拉合尔水与污水管理项目（LWWMP）

AIIB项目编号P000074合同编号0074-PAK-01

第一次标前会议纪要

**拉合尔污水与排水管理项目（LWDMP）——从LARECHS COLONY至
GULSHAN E RAVI的污水系统，拉合尔（采用非开挖技术）**

附件-1

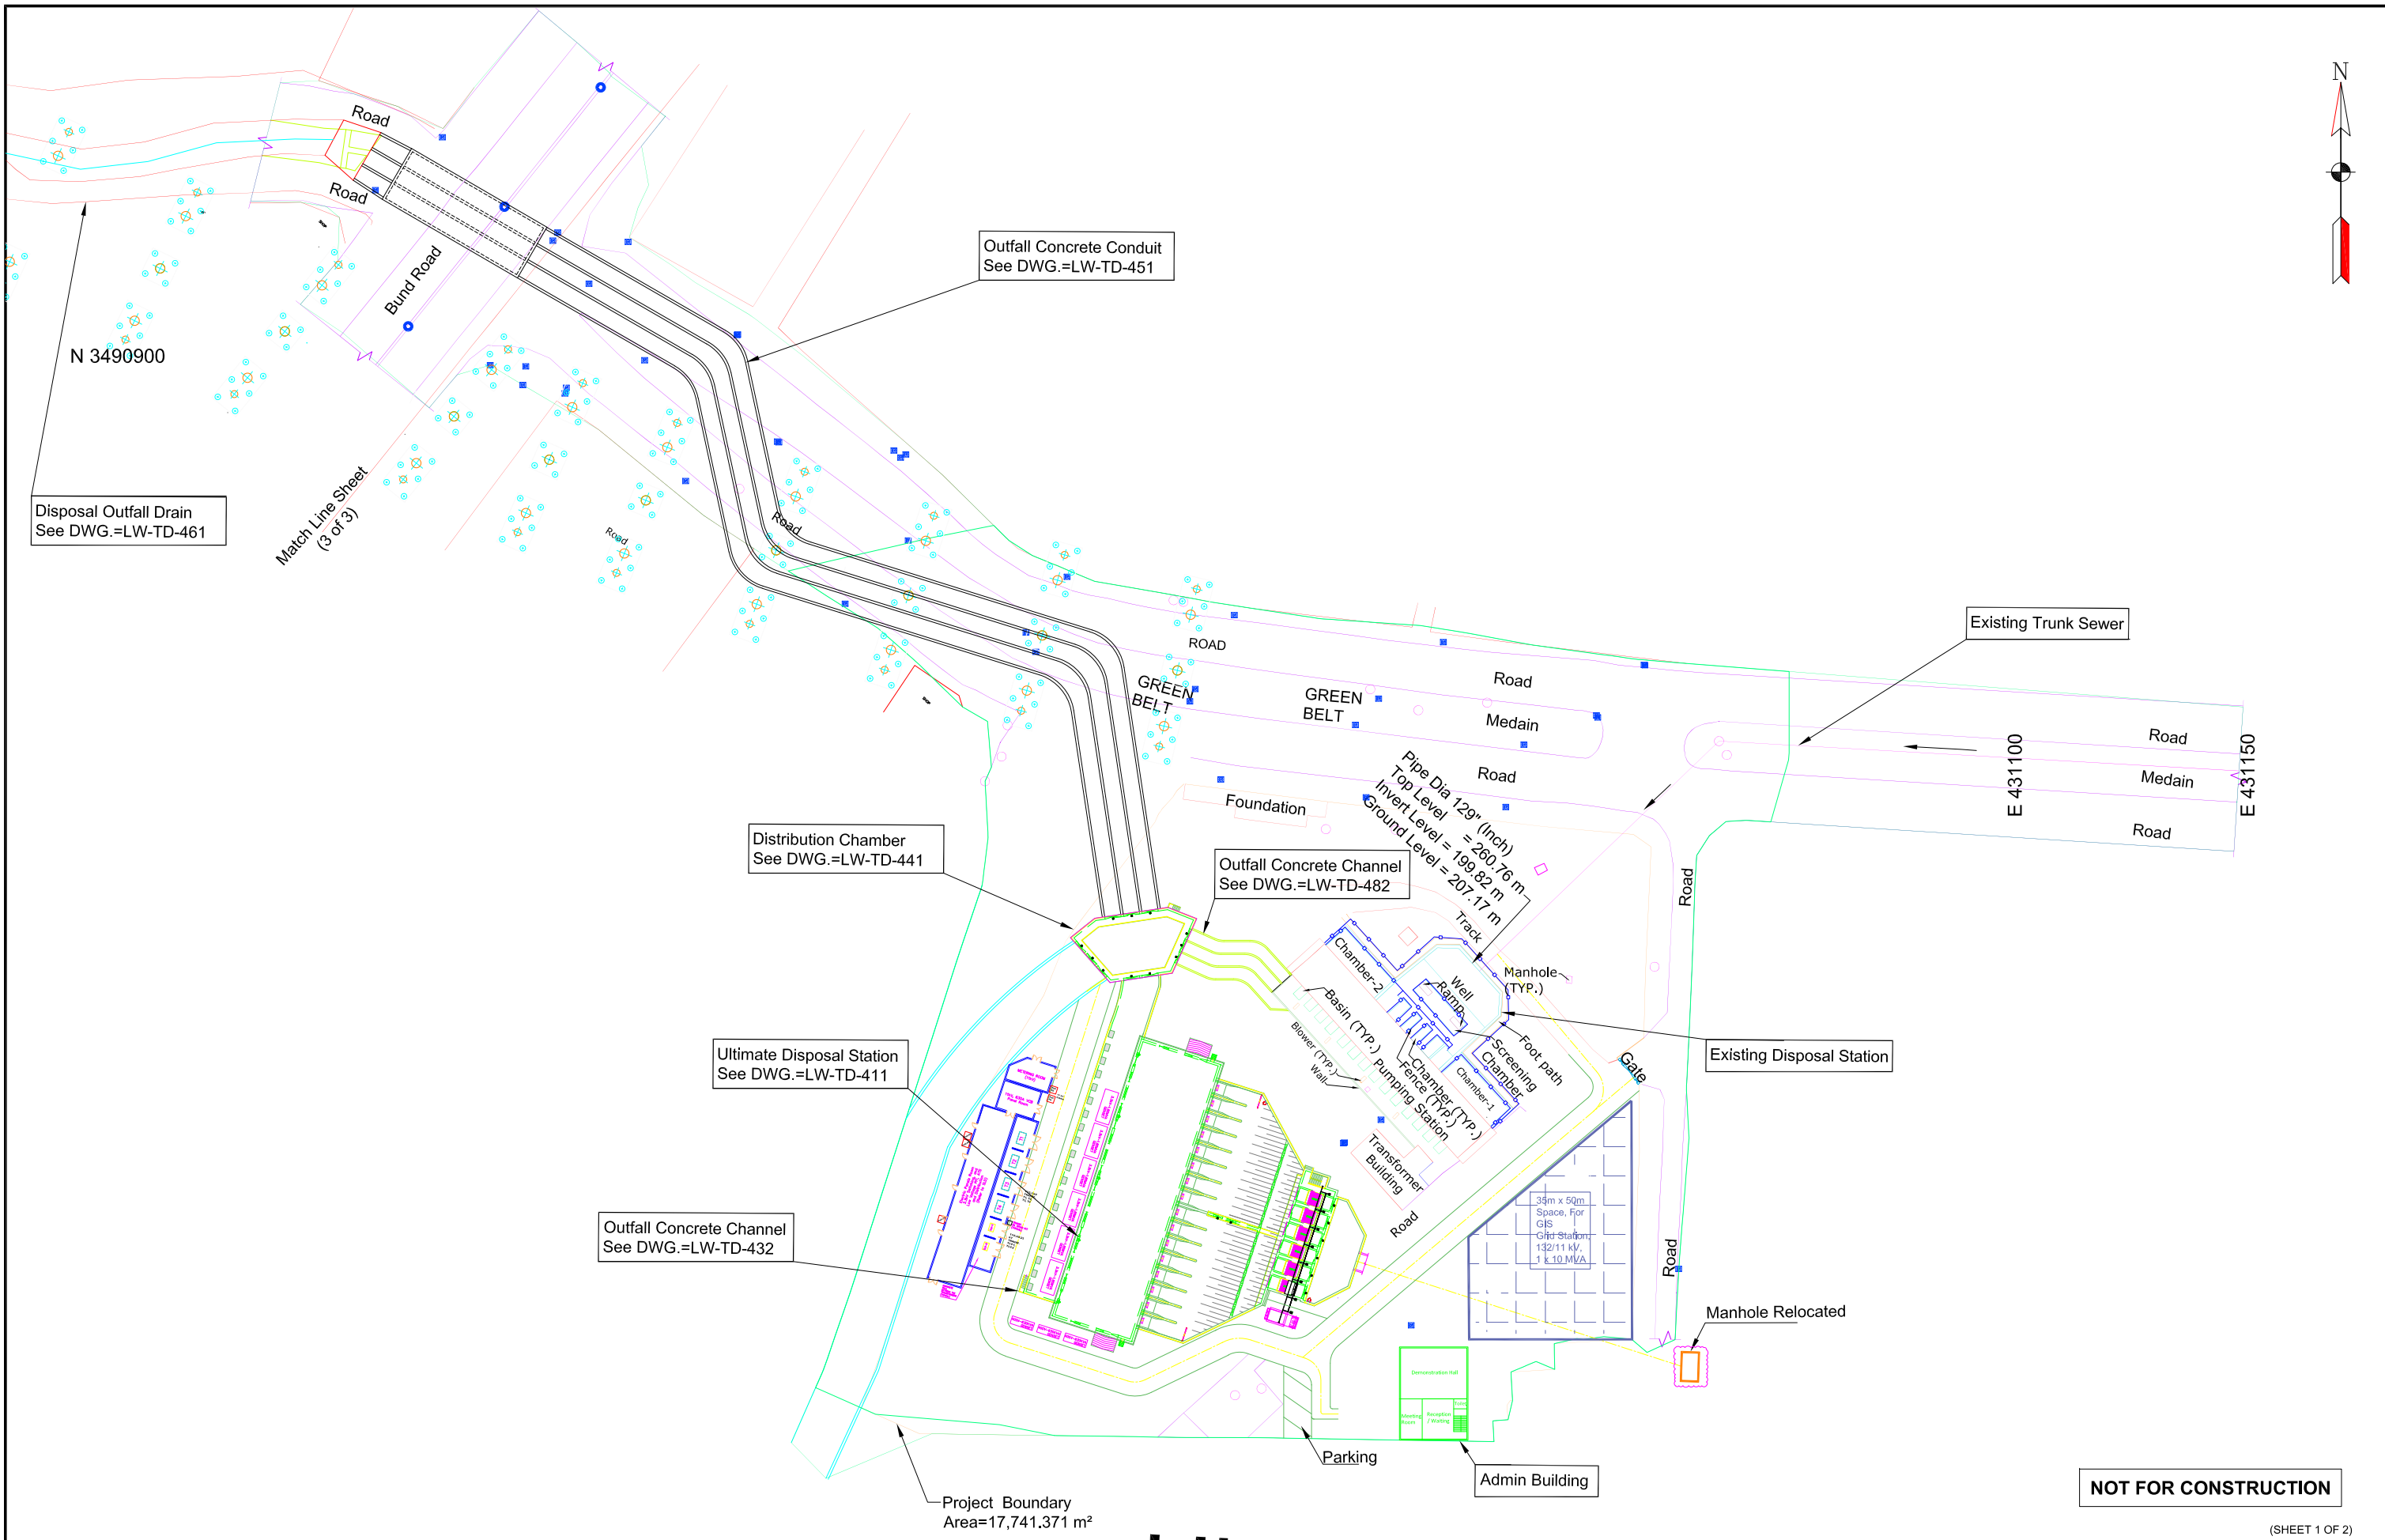
序号	参考章节	疑问	业主的答复															
		）。恳请客户确认所需数量。																
63.	第2卷，第二部分，第6节——业主要求，技术规范和详细电气配置。第6-79页。 序号9——中压配电盘	<table border="1"><tr><td rowspan="4">9</td><td rowspan="4">MV Electric Panel</td><td>2330 x 1405 x 800</td><td rowspan="4">IEC 62271-200, 62271-100, 62271-1, 60529</td><td>MV Switchgear 3.3kV Voltage Rated Level Incoming Panel: 630A VCB</td><td>4</td></tr><tr><td>2330 x 1405 x 800</td><td>Bus Riser panel</td><td>4</td></tr><tr><td>2330 x 1505 x 650</td><td>Outgoing Feeders: 04 Nos x 400Amp VCB for Motors</td><td>4</td></tr><tr><td>2225 x 1700 x 2092</td><td>Starter Panels: Variable Frequency Drive 525kW, 3.3kV</td><td>16</td></tr></table> 我们注意到MV / 3.3kV主厂开关设备的招标规范与单线图（图号LW-TD-491）之间存在某些不一致之处，概述如下：1）母线联络—规范中未提及，但图纸LW-TD-491中显示。2）母线提升屏—规范中指示四（04）面，而图纸LW-TD-491中指示七（07）面，与母线联络屏的数量相对应。3）泵电机出线MV馈线—规范中指示四（04）面，而图纸LW-TD-491中显示十六（16）面。4）MV发电机进线—图纸LW-TD-491中显示四（04）面发电机进线，但规范中未提及。请确认实际要求。	9	MV Electric Panel	2330 x 1405 x 800	IEC 62271-200, 62271-100, 62271-1, 60529	MV Switchgear 3.3kV Voltage Rated Level Incoming Panel: 630A VCB	4	2330 x 1405 x 800	Bus Riser panel	4	2330 x 1505 x 650	Outgoing Feeders: 04 Nos x 400Amp VCB for Motors	4	2225 x 1700 x 2092	Starter Panels: Variable Frequency Drive 525kW, 3.3kV	16	1) 特此澄清， 招标图纸LW-TD-491中所示的母线联络器构成中压/3.3kV开关柜组件的组成部分。由于其功能上与断路器控制的进线/出线柜相同，其设计和性能要求已完全涵盖在现有中压开关柜规范中，符合IEC 62271，因此投标人应将其纳入。 2) 特此澄清， 母线立管布置应由中压开关柜制造商按照IEC 62271提供。 3) 特此澄清， 每台中压变频器驱动的水泵电机应配备专用的出线断路器，如附件一中所附的单线图(LW-TD-491)所示。规范中提及的四(04)台断路器是指馈线。总体所需数量仍为十六(16)路出线中压电机馈线，按四(04)台一组布置。此外，建议投标人为投标目的遵循附件一所附的单线图(LW-TD-491)。 04) 请参阅上文序号50处我们对发电机进线规范的回复。

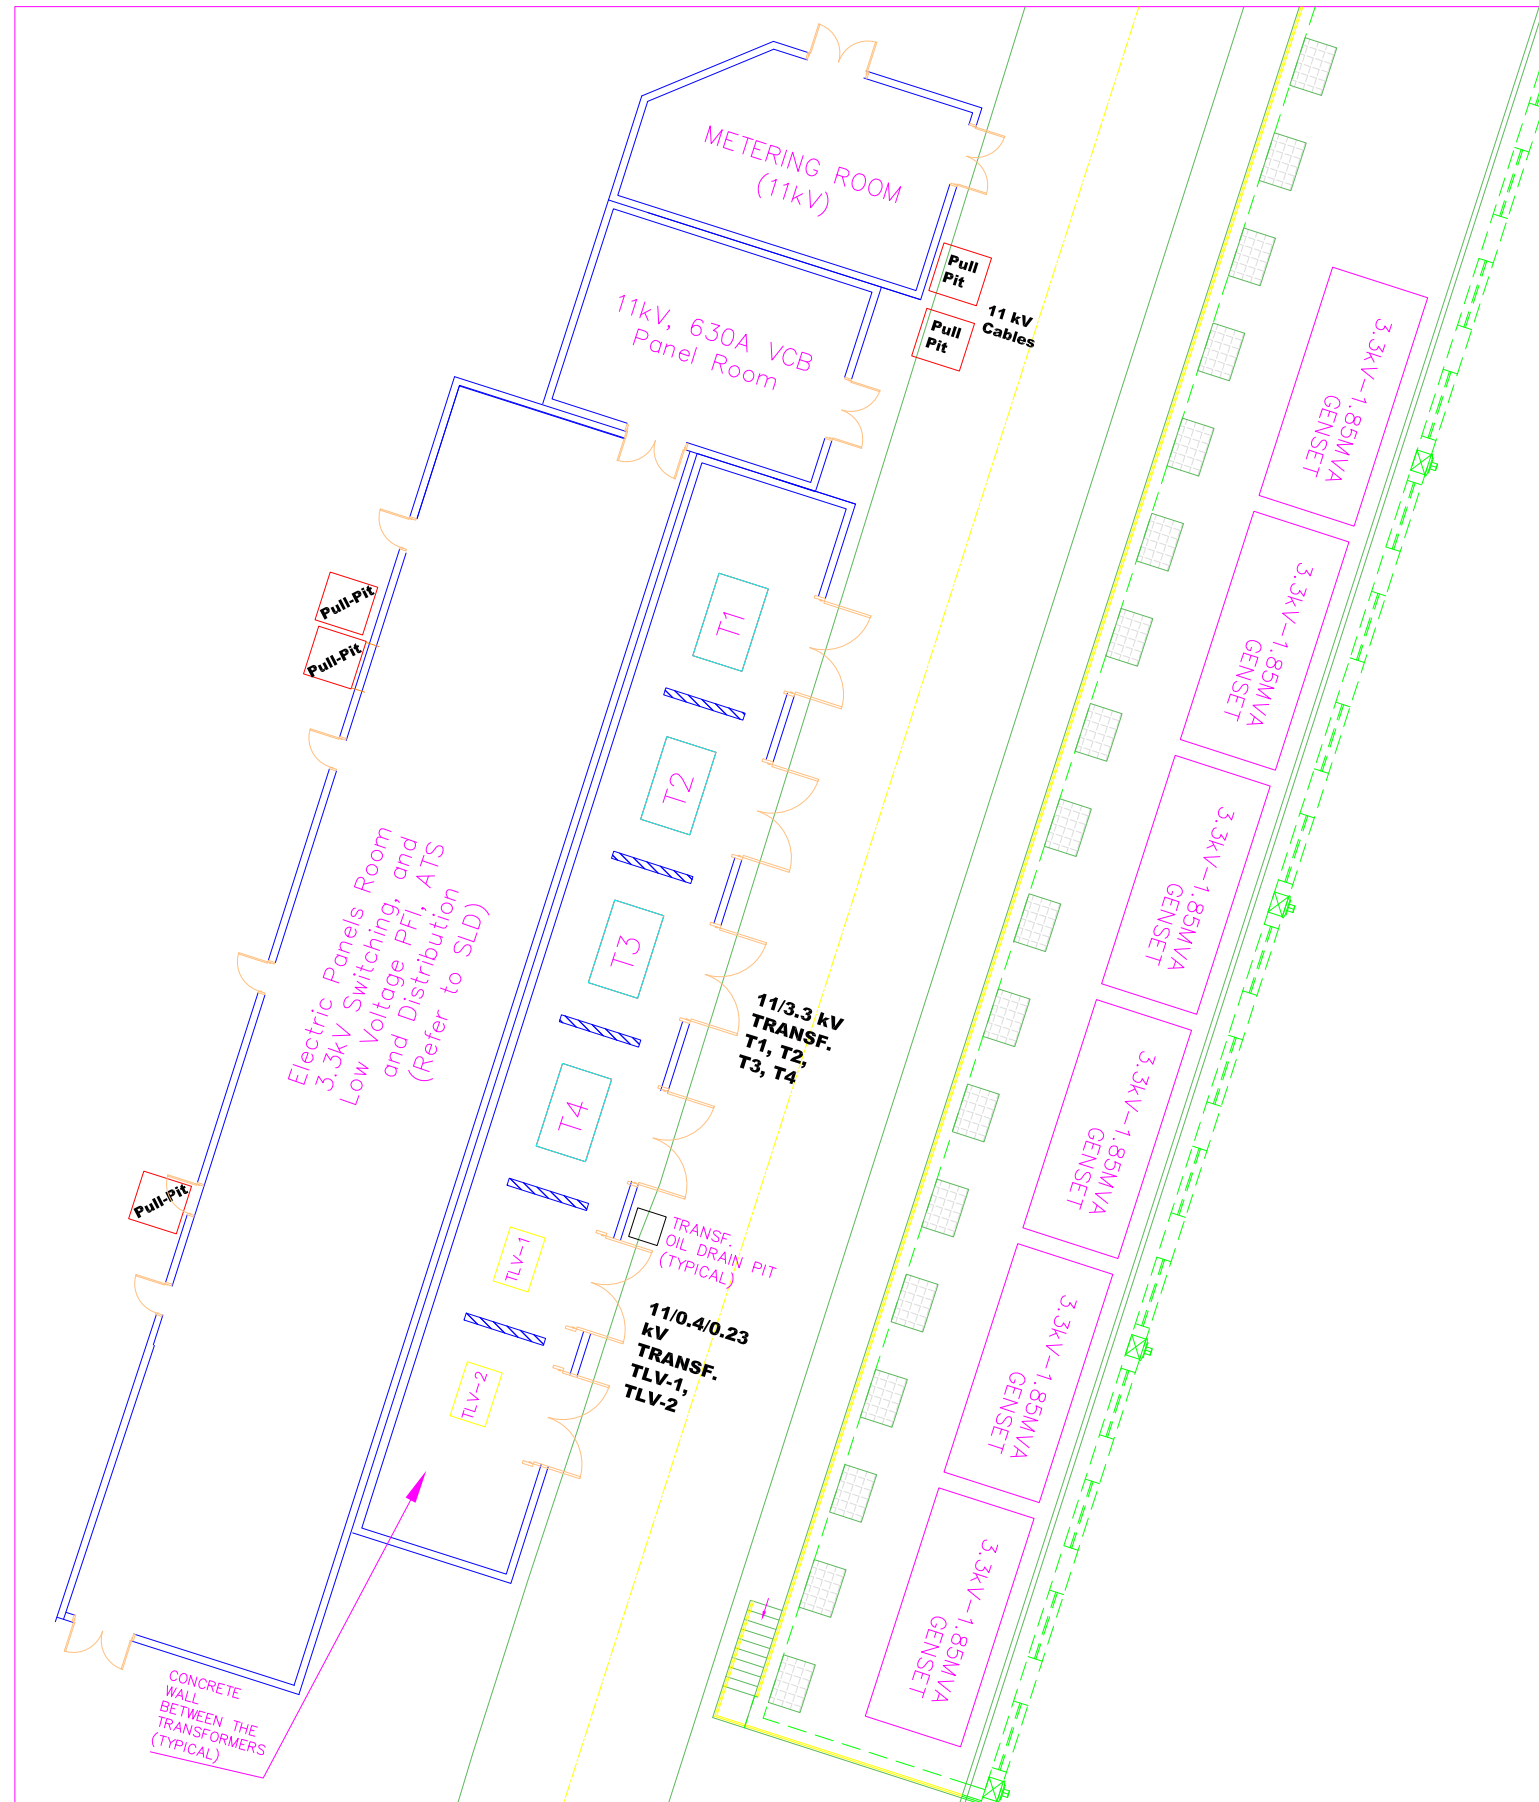
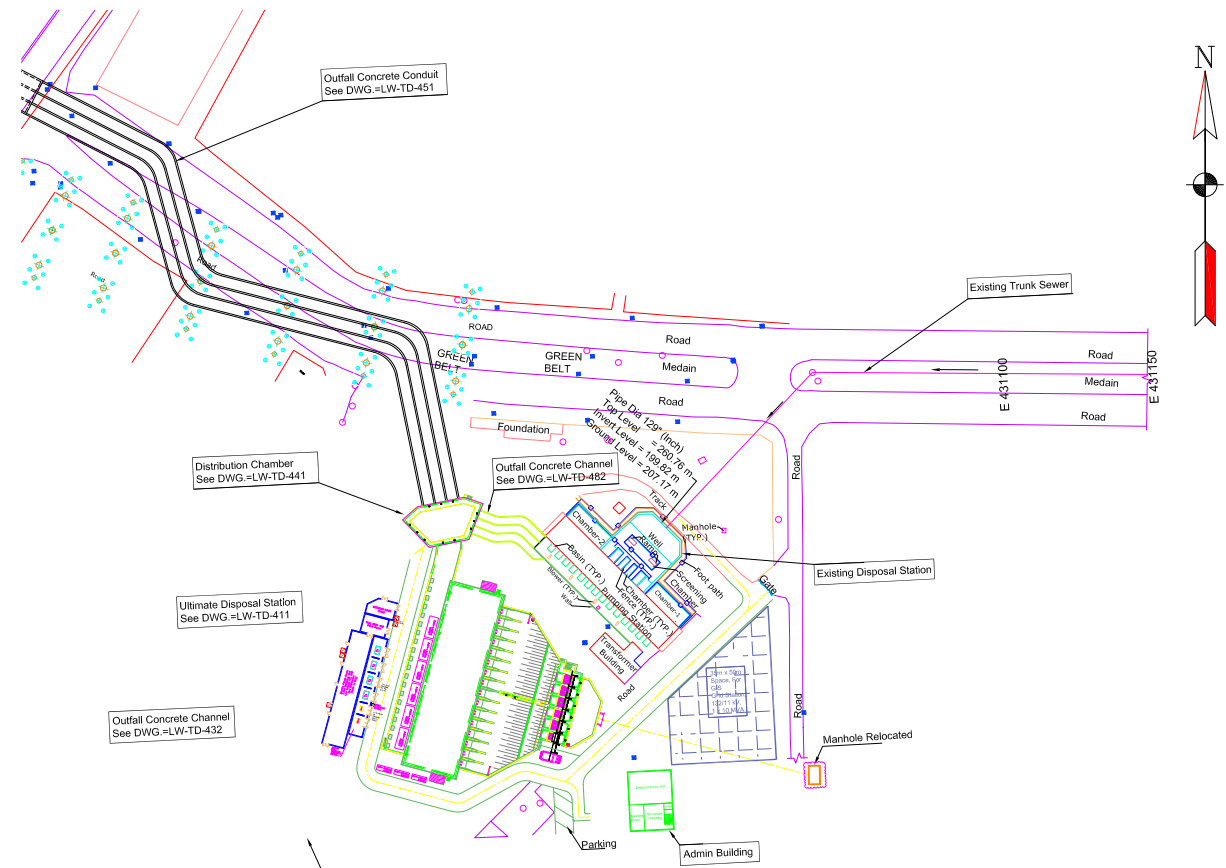
47.	第2卷，第二部分，第6节业主要求图号：LW-TD-401、402及LW-TD-492、493、及494	图号LW-TD-402中的最终处置站总平面布置图显示行政楼位于场地南边界，然而在图号LW-TD-492中，同一位置标注了电气控制楼、发电机组、变压器以及电网站。请确定最终处置站场地内行政/办公楼的位置。场地限制和空间可用性是设计任何建筑物的关键因素。应提供500平方米的面积以及场地净空，用于编制该建筑物的概念布置图。	除序号44的回复外，承包商须在现有Gulshan-e-Ravi处置站的可用占地面积/场地内设计、规划并调整所有指定的建筑和设施。兹澄清，Gulshan-e-Ravi处置站有足够的可用空间。

序号	参考章节	疑问	业主的答复
		排供电。然而，必须强调，公用设施电源可能因甩负荷、馈线跳闸或维护活动而中断。鉴于这些潜在中断，仅依靠公用设施供电来确保系统真正不间断运行（如要求中所述）可能实际上无法实现。这些外部因素超出承包商的控制范围，可能导致影响系统性能的临时停电。因此，投标人寻求贵方确认公用设施电源供电不中断这一固有局限性。 2) 由于与公用设施连接相关的范围在此阶段无法完全确定，请客户拨出暂定金额以充分涵盖所有相关费用和意外开支。	2) 请参阅我们对序号67的回复。
70.	第3卷，第二部分，第6节 - 业主需求，招标图纸。总平面布置图泵房（图号LW-TD-402）第3卷，第二部分，第6节 - 业主需求，招标图纸。132	在结合审查两份图纸时，观察到行政楼和通道与电气建筑/设施重叠。投标人的理解是，为承包商工作范围内包含的建筑、设备及其他基础设施工程提供充足空间应是业主的责任。请确认。	需要澄清的是，更新后的开关设备及相关电气装置，包括132/11kV电网区域、变压器、配电盘和电缆沟布置，可以容纳在泵房相邻及外部，如附件J所附更新图纸（图号492和493）所示。此外，控制室及所有相关附件应位于行政/办公大楼内的专用楼层。
